**H24-B11-1**

**H24-B11-2**

報告書作成用柱状図  
(H26年12月)

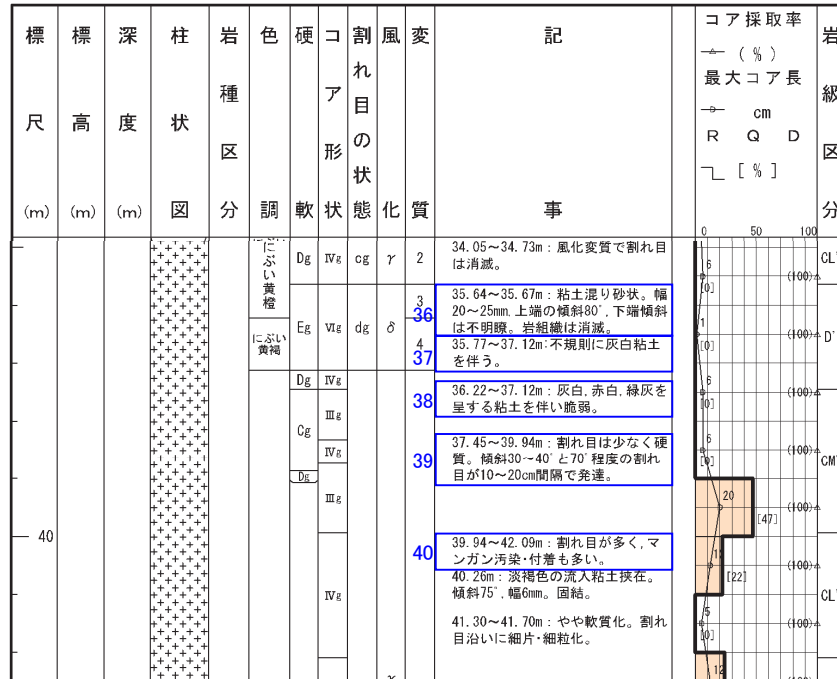
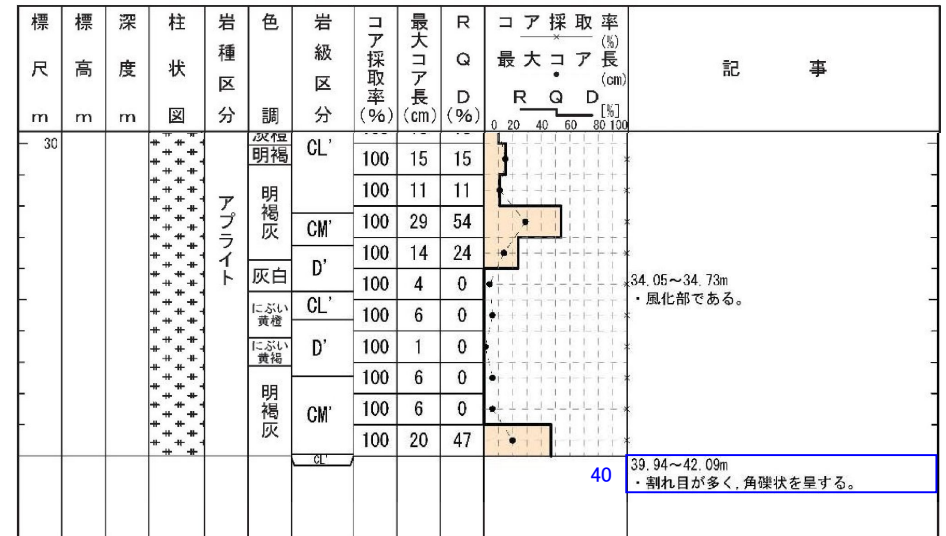
記事	報告書作成用柱状図(H26年12月)⇒申請書用柱状図
36	・粘土混じり砂状の下面は直線性がなく、礫の周囲に不規則に充填しており、礫にも定向配列が認められないことから削除。
37, 38	・一部で粘土を挟在するが、系統的でなく、連続性や直線性に乏しいことから削除。 ・脆弱化の程度については、RQD, 最大コア長, 岩級区分で示しているため削除。
39	・硬軟や割れ目の発達程度については、RQD, 最大コア長, 岩級区分で示しているため削除。
40	・割れ目の発達程度については、“コア形状”欄に基づき角礫状と追記。 ・割れ目沿いのマンガンについては、補足的なものであるため削除。

報告書作成用柱状図  
(H26年12月)

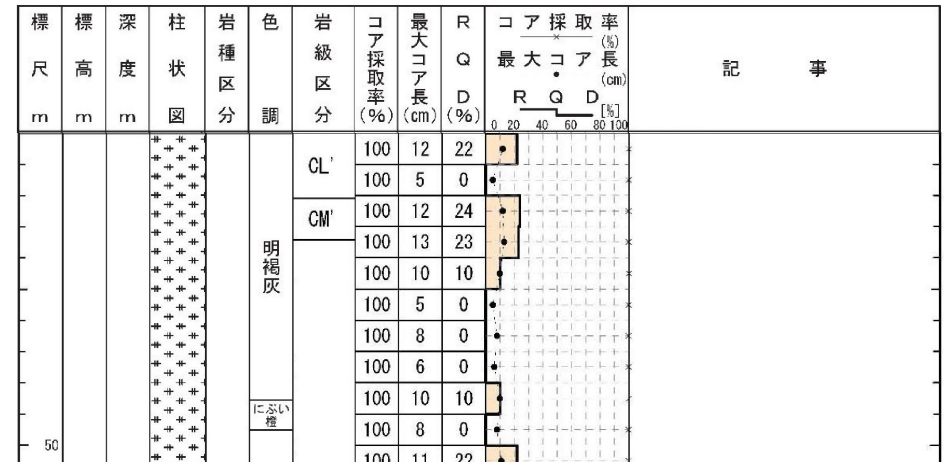
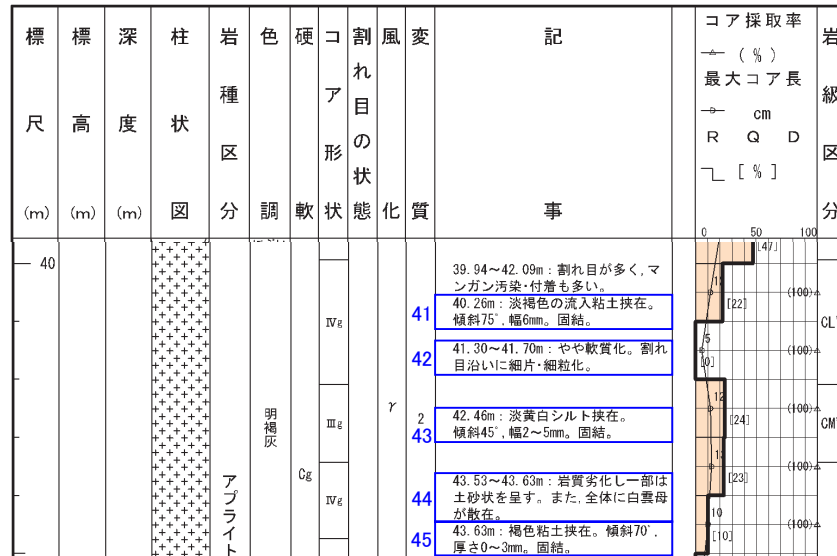
記事	報告書作成用柱状図(H26年12月)⇒申請書用柱状図
41	・流入粘土の挟在については、細粒分が割れ目を充填したものであり、連続性に乏しく、周囲の岩盤に劣化が認められないことから削除。
42	・硬軟については、岩級区分に含めて示しているため削除。 ・割れ目沿いに細片化しているが、周囲の岩盤と明瞭な差が認められないことから削除。
43	・シルトを挟在するが、直線性や連続性に乏しく、周囲の岩盤に劣化が認められないことから削除。
44, 45	・一部で土砂状を呈し粘土を挟在するが、連続性に乏しく、周囲の岩盤に劣化が認められないことから削除。 ・鉱物の晶出については、補足的なものであるため削除。

報告書作成用柱状図  
(H26年12月)

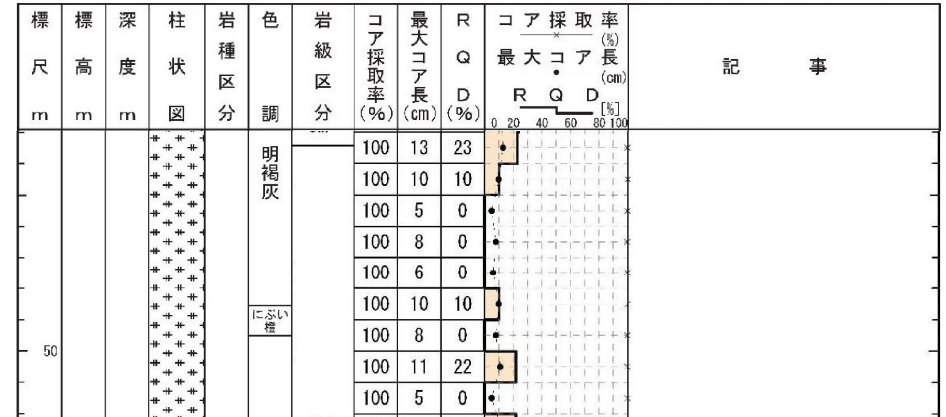
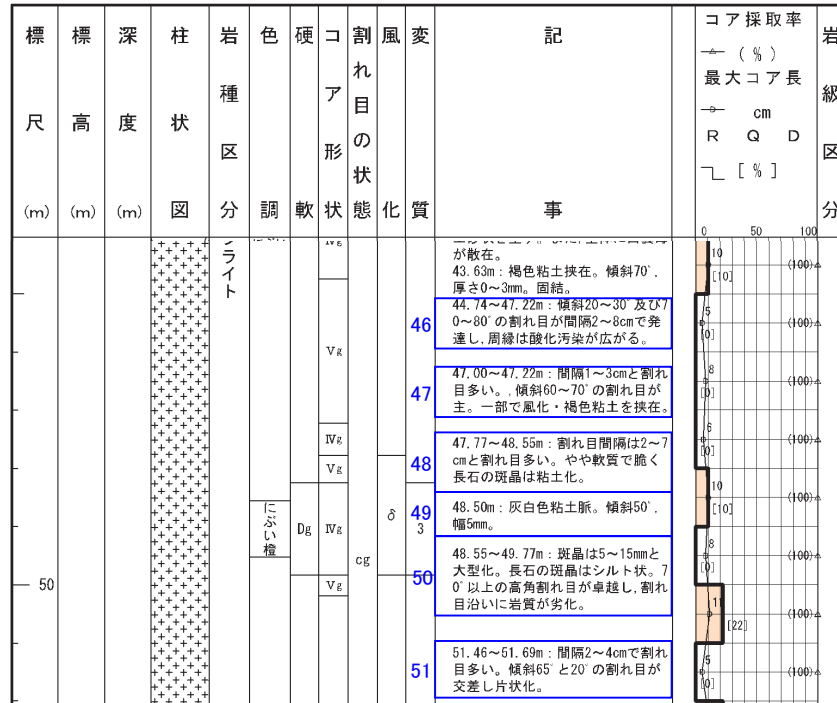
記事	報告書作成用柱状図(H26年12月)⇒申請書用柱状図
46	<ul style="list-style-type: none"> <li>・割れ目の発達程度については、RQD、最大コア長、岩級区分で示しているため削除。</li> <li>・酸化汚染については、補足的なものであるため削除。</li> </ul>
47	<ul style="list-style-type: none"> <li>・割れ目の発達程度については、RQD、最大コア長、岩級区分で示しているため削除。</li> <li>・一部で粘土を挟むが、連続性に乏しく、周囲の岩盤に劣化が認められないことから削除。</li> <li>・割れ目沿いの風化については、補足的なものであるため削除。</li> </ul>
48	<ul style="list-style-type: none"> <li>・硬軟や割れ目の発達程度については、RQD、最大コア長、岩級区分で示しているため削除。</li> <li>・長石の粘土化については、風化・変質に関する補足的なものであるため削除。</li> </ul>
49	<ul style="list-style-type: none"> <li>・粘土脈を挟むが、連続性に乏しく、周囲の岩盤に劣化が認められないことから削除。</li> </ul>
50	<ul style="list-style-type: none"> <li>・一般的な岩相であり、斑晶の種類、粒径等については、特に目立つ区間のみ記載することとしており、特に目立つ区間ではないため削除。</li> <li>・劣化及び割れ目の発達程度については、RQD、最大コア長、岩級区分で示しているため削除。</li> </ul>
51	<ul style="list-style-type: none"> <li>・割れ目沿いに片状化しているが、掘削時の機械割れと判断し削除。</li> </ul>

報告書作成用柱状図  
(H26年12月)

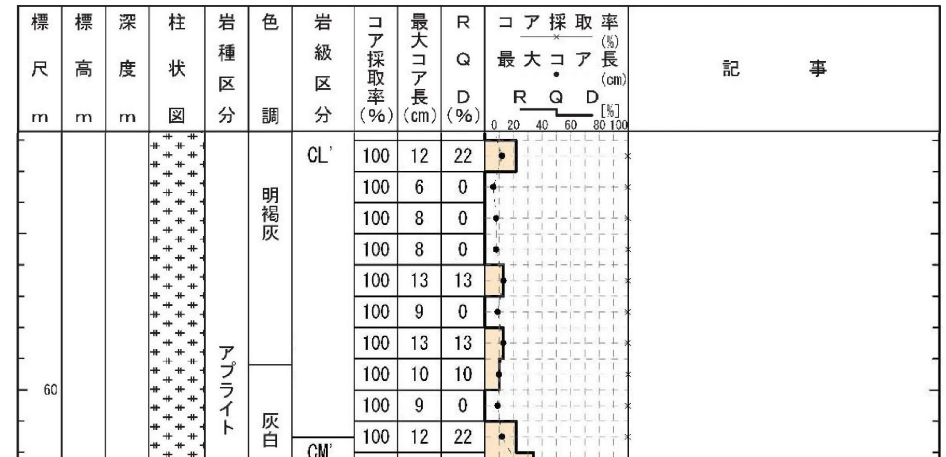
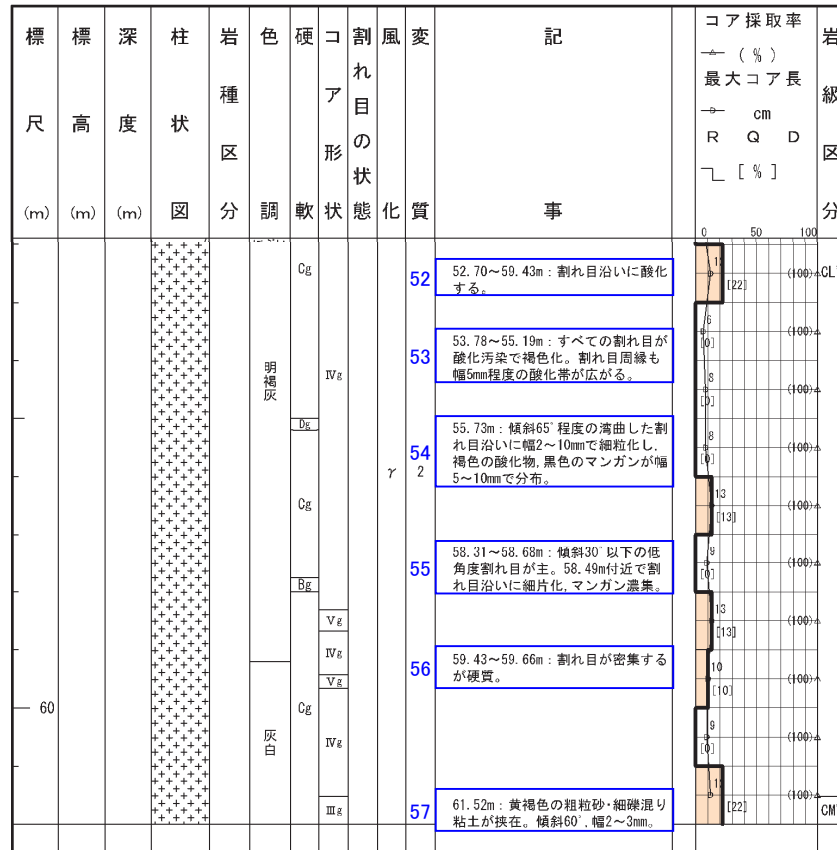
記事	報告書作成用柱状図(H26年12月)⇒申請書用柱状図
52	・割れ目沿いの酸化については、補足的なものであるため削除。
53	・割れ目沿いの酸化については、補足的なものであるため削除。
54	・割れ目沿いに細粒化するが、直線性に乏しく、周囲の岩盤に劣化が認められないことから削除。 ・割れ目沿いの酸化物、マンガンについては、補足的なものであるため削除。
55	・割れ目沿いに細粒化するが、直線性に乏しく、周囲の岩盤と明瞭な差が認められないことから削除。 ・割れ目の傾斜、割れ目沿いのマンガン濃集については、補足的なものであるため削除。
56	・硬軟や割れ目の発達程度については、RQD、最大コア長、岩級区分で示しているため削除。
57	・粘土を挟在するが、周囲の岩盤に劣化が認められないことから削除。

報告書作成用柱状図  
(H26年12月)

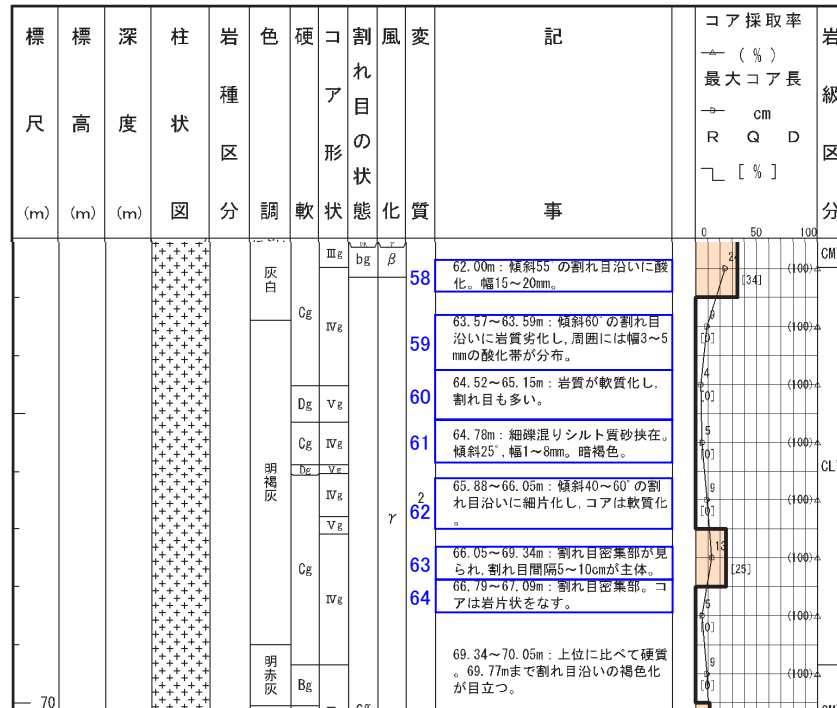
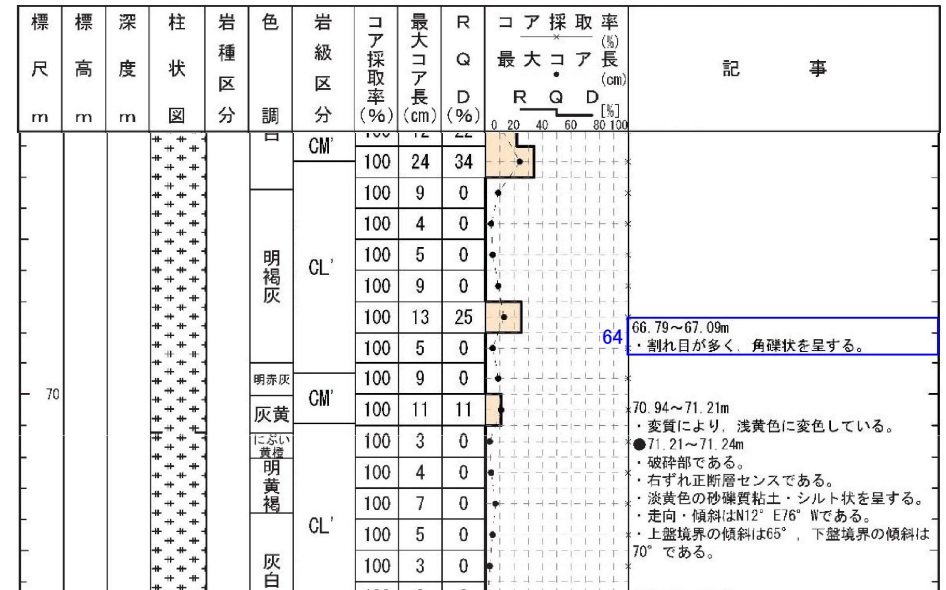
記事	報告書作成用柱状図(H26年12月)⇒申請書用柱状図
58	・割れ目沿いの酸化については、補足的なものであるため削除。
59	・割れ目沿いに劣化するが、周囲の岩盤に劣化が認められないことから削除。 ・割れ目沿いの酸化については、補足的なものであるため削除。
60	・硬軟や割れ目の発達については、RQD, 最大コア長, 岩級区分で示しているため削除。
61	・細礫混りシルト質砂を挟在するが、連続性に乏しく、周囲の岩盤に劣化が認められないことから削除。
62	・硬軟や割れ目の発達については、RQD, 最大コア長, 岩級区分で示しているため削除。
63	・割れ目の発達については、RQD, 最大コア長, 岩級区分で示しているため削除。
64	・“コア形状”欄に基づき角礫状と追記。

報告書作成用柱状図  
(H26年12月)

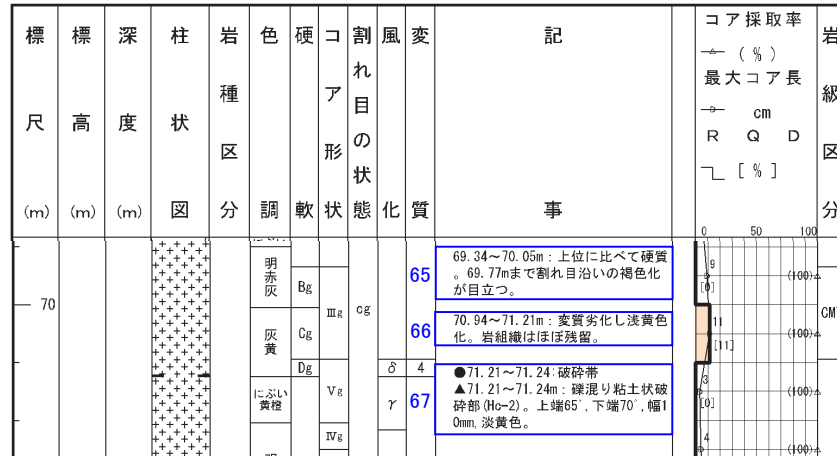
記事	報告書作成用柱状図(H26年12月)⇒申請書用柱状図
65	<ul style="list-style-type: none"> <li>・硬軟については、岩級区分に含めて示しているため削除。</li> <li>・割れ目沿いの変色については、補足的なものであるため削除。</li> </ul>
66	<ul style="list-style-type: none"> <li>・変質を伴う岩盤の劣化については、岩級区分で示しているため削除。</li> <li>・原岩組織の残留の程度については、岩盤の劣化に関する補足的なものであるため削除。</li> </ul>
67	<ul style="list-style-type: none"> <li>・薄片観察の結果で得られた最新活動面の変位センスを記載。</li> <li>・色調・粒度について、申請前までに別途行っていた、地盤安定解析用の物性値設定を目的とした破砕部の再観察の結果に基づき記載。</li> <li>・ポアホールテレビの解析結果による最新活動面の走向・傾斜を記載。</li> </ul>

報告書作成用柱状図  
(H26年12月)

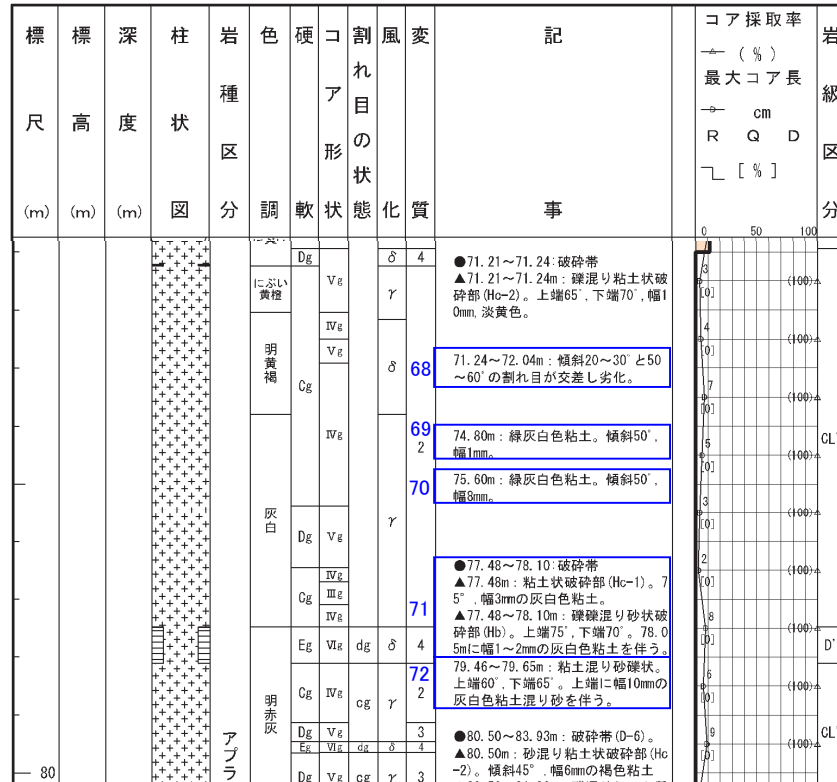
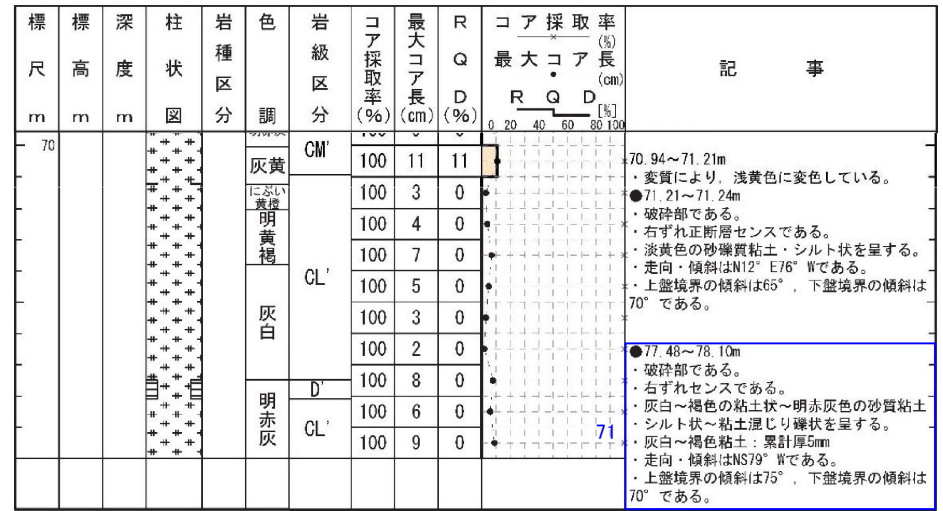
記事	報告書作成用柱状図(H26年12月)⇒申請書用柱状図
68	・割れ目の発達程度については、RQD, 最大コア長, 岩級区分で示しているため削除。
69	・粘土を挟在するが、直線性や連続性に乏しいことから削除。
70	・粘土を挟在するが、直線性や連続性に乏しいことから削除。
71	・薄片観察の結果で得られた最新活動面の変位センスを記載。 ・粘土の色調, 累計幅については、報告書作成用柱状図の幅の最大値の合計を記載。 ・78.05mの粘土の色調を褐色に見直し。 ・“色調”欄に基づき、明赤灰色と記載。 ・申請前までに別途行っていた、地盤安定解析用の物性値設定を目的とした破砕部の再観察の結果に基づき、砂質粘土・シルト状～粘土混じり礫状と記載。 ・ポアホールテレビの解析結果による最新活動面の走向・傾斜を記載。
72	・粘土混じり礫状を呈し、粘土混じり砂を挟在するが、連続性に乏しいことから削除。

報告書作成用柱状図  
(H26年12月)

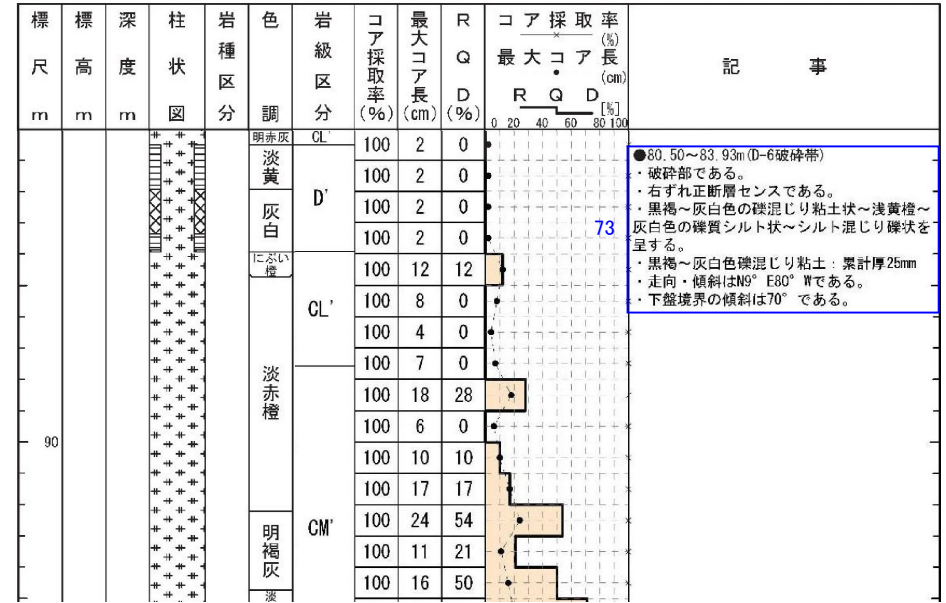
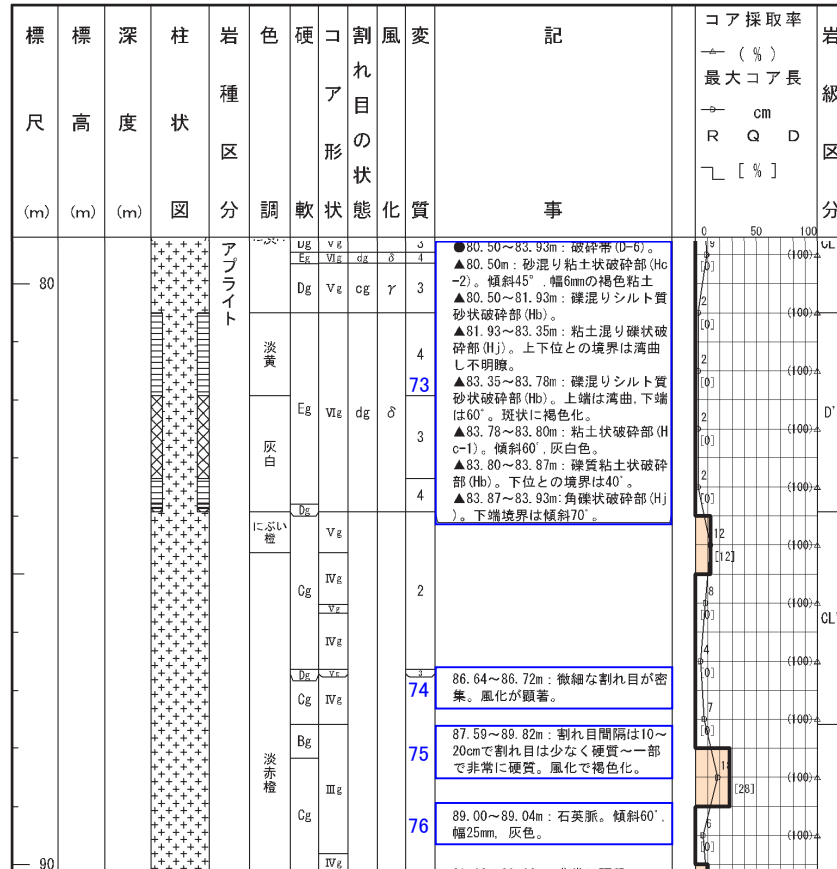
記事	報告書作成用柱状図(H26年12月)⇒申請書用柱状図
73	・薄片観察の結果で得られた最新活動面の変位センスを記載。 ・粒度、色調、粘土の累計幅について、申請前までに別途行っていた、地盤安定解析用の物性値設定を目的とした破碎部の再観察の結果に基づき記載。 ・ポアホールテレビの解析結果による最新活動面の走向・傾斜を記載。
74	・割れ目の発達程度については、RQD、最大コア長、岩級区分で示しているため削除。 ・風化程度については、当該区間の周囲と明瞭な差が認められないため削除。
75	・硬軟や割れ目の発達程度については、RQD、最大コア長、岩級区分で示しているため削除。 ・風化程度については、当該区間の周囲と明瞭な差が認められないため削除。
76	・鉱物脈については、補足的なものであるため削除。

報告書作成用柱状図  
(H26年12月)

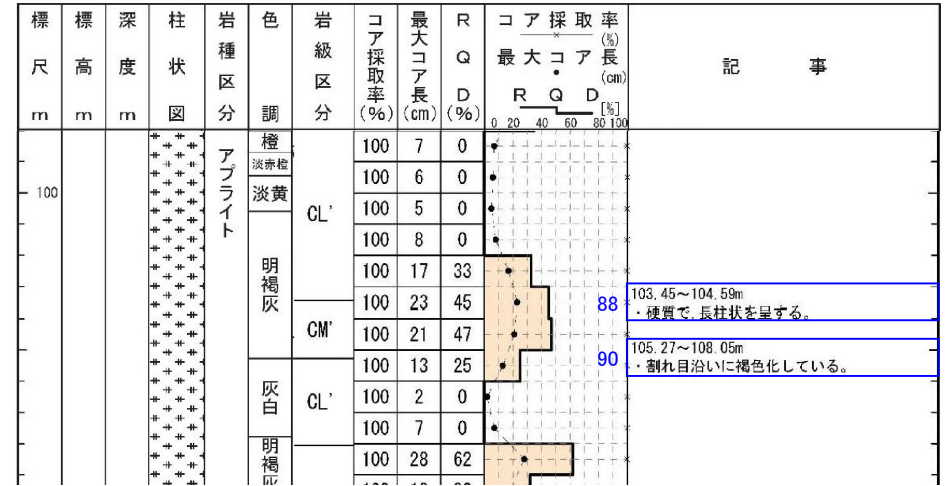
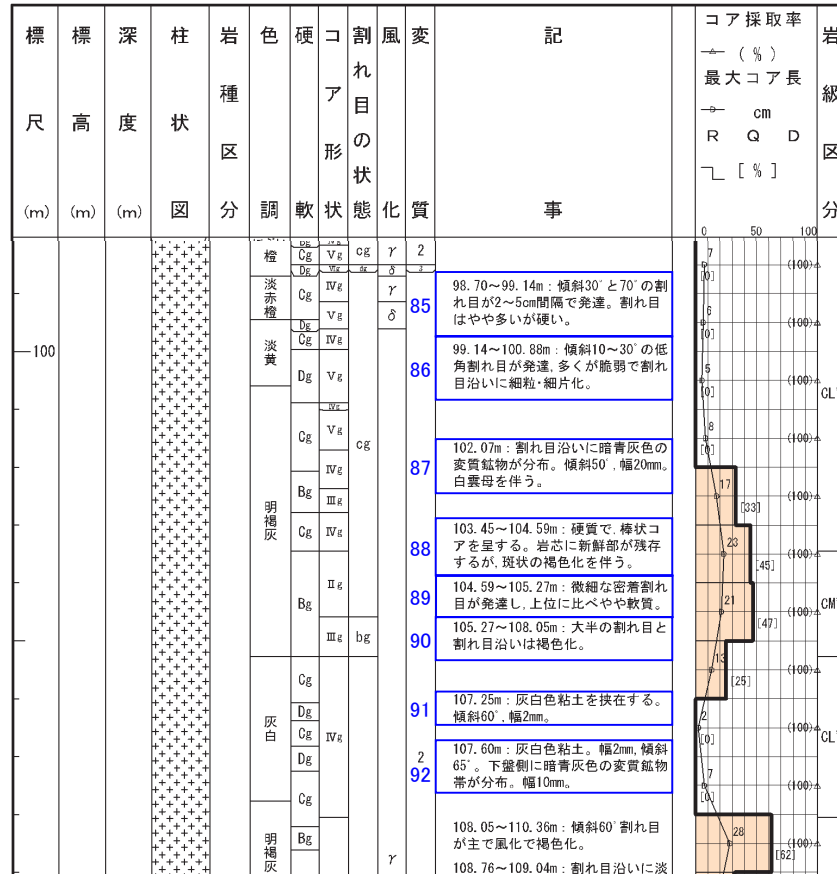
記事	報告書作成用柱状図(H26年12月)⇒申請書用柱状図
85	・硬軟や割れ目の発達程度については、RQD、最大コア長、岩級区分で示しているため削除。
86	・割れ目の発達程度については、RQD、最大コア長、岩級区分で示しているため削除。 ・割れ目沿いで細粒・細片化するが、周囲の岩盤に劣化が認められないことから削除。
87	・割れ目沿いの鉱物の晶出については、補足的なものであるため削除。
88	・割れ目の発達程度については、“コア形状”欄に基づき長柱状と記載。 ・変色については、補足的なものであるため削除。
89	・硬軟や割れ目の発達程度については、RQD、最大コア長、岩級区分で示しているため削除。
90	・変更なし
91	・粘土を挟在するが、連続性に乏しく、周囲の岩盤に劣化が認められないことから削除。
92	・粘土を挟在するが、周囲の岩盤に劣化が認められないことから削除。 ・変質鉱物については、補足的なものであるため削除。
